改善箇所説明図

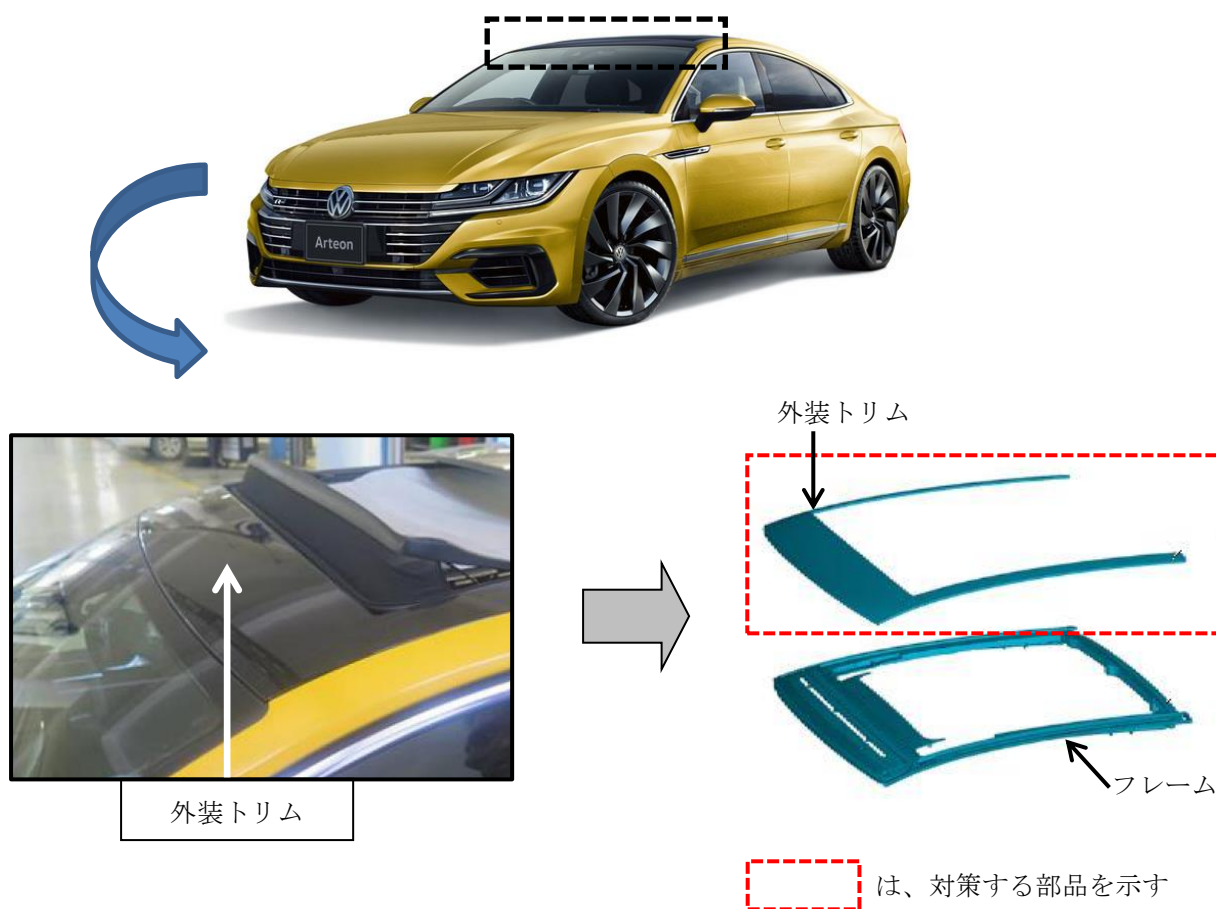
パノラマスライディングルーフの外装トリムを交換する作業において、部品カタログの表記が不適切なため、正規と異なるプライマーを使用したものがある。そのため、トリムとフレームの接着性が低下して剥がれ、最悪の場合、当該トリムが走行中に脱落するおそれがある。

全車両、外装トリムを、正規のプライマーを使用し新品の外装トリムに交換する。
